あらかわ あらかわ 荒川水系荒川洪水浸水想定区域図の誤り 及び今後の対応について（お知らせ）

国土交通省北陸地方整備局が既に公表している荒川水系荒川洪水浸水想定区域図の作成において、使用するデータに誤りがありましたので、その概要及び今後の対応についてお知らせします。

【修正前】洪水浸水想定区域図（想定最大規模）

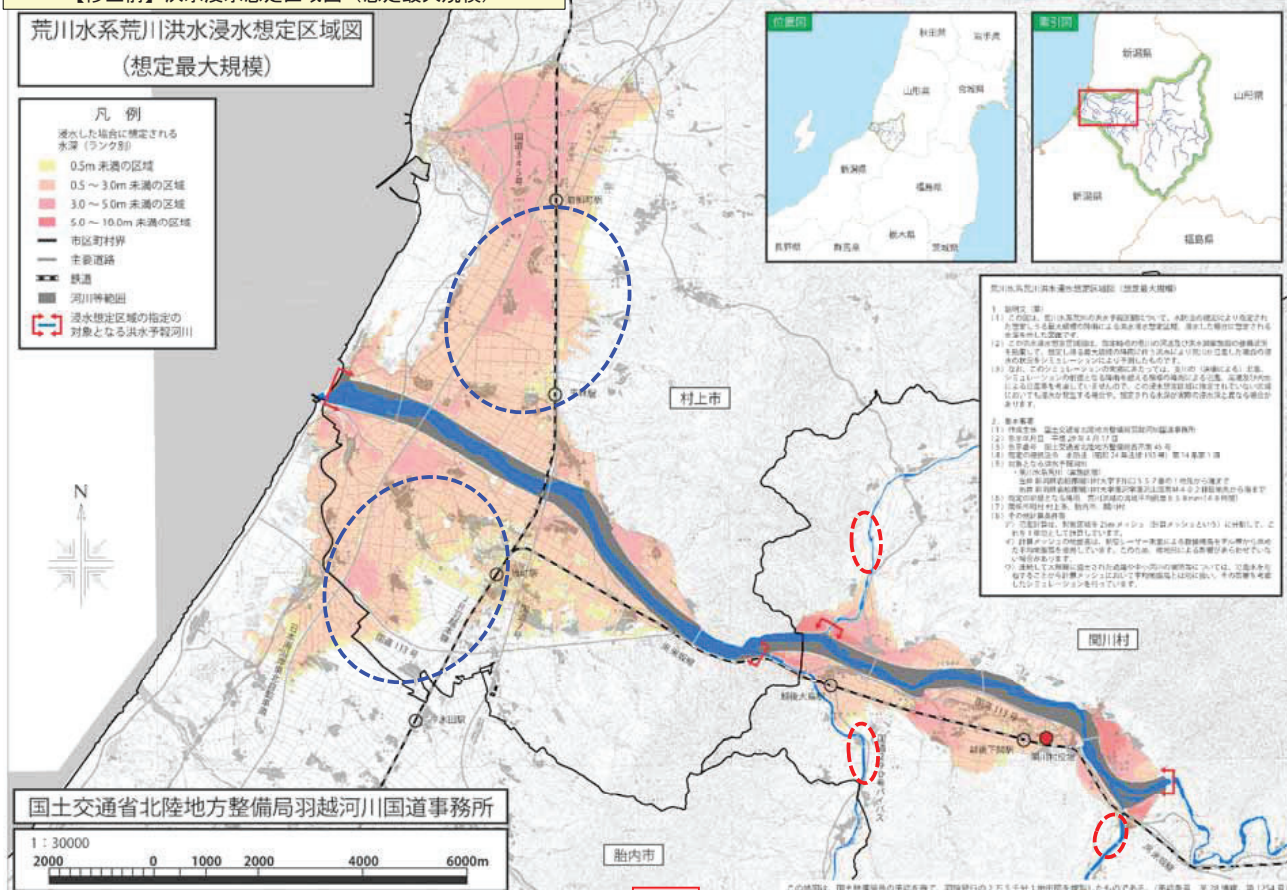
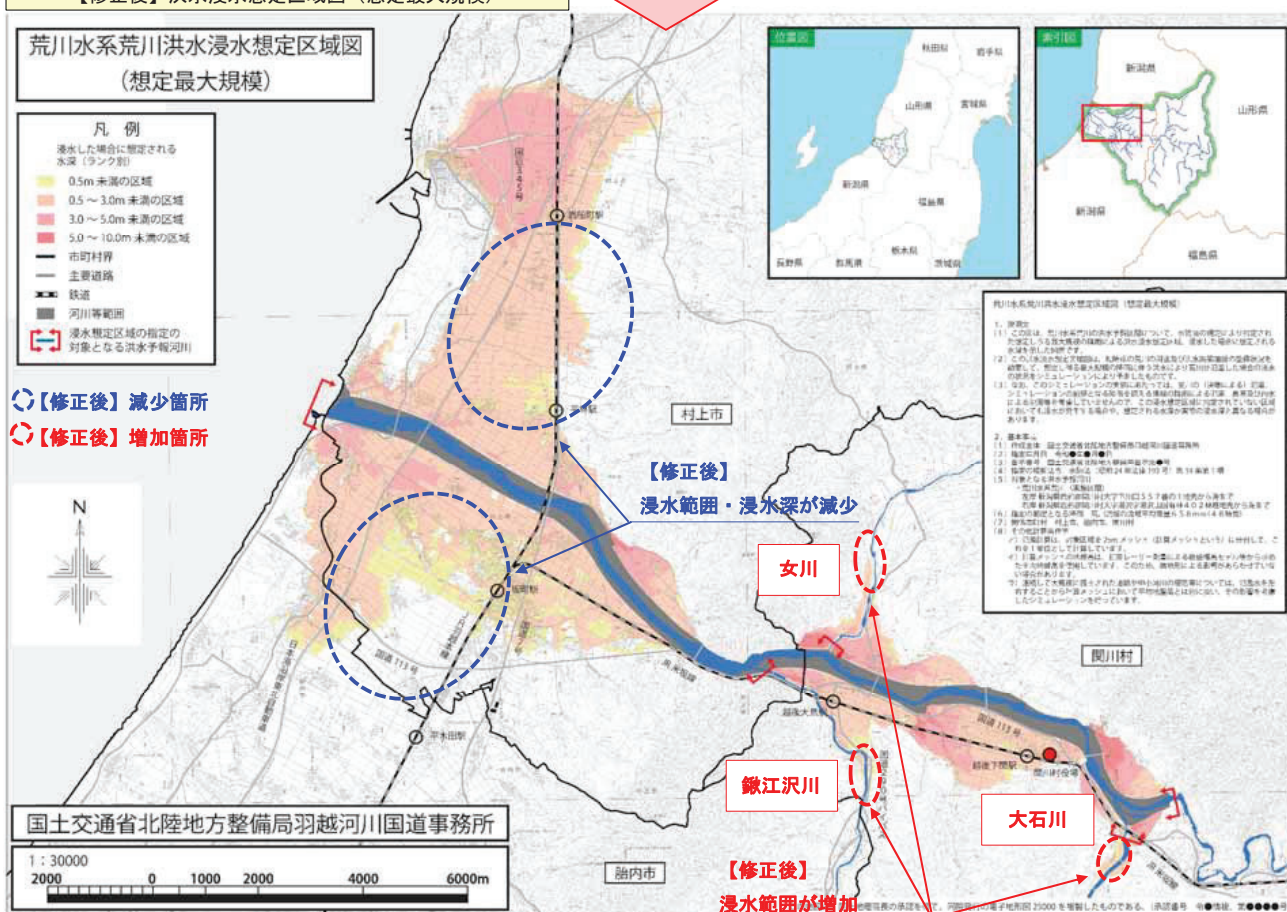
荒川洪水浸水想定区域図内で荒川に流入する支川大石川、女川、鍬江沢川のデータの誤り、また、浸水継続時間に使用するデータの設定に誤りがあったことから、浸水範囲、浸水深、浸水継続時間ならびに家屋倒壊等氾濫区域が異なります（図面 別紙1～4参照）。

羽越河川国道事務所としては、早急に正確なデータに修正、公表するとともに、関係機関と十分調整を行い、住民への周知を図って参ります。
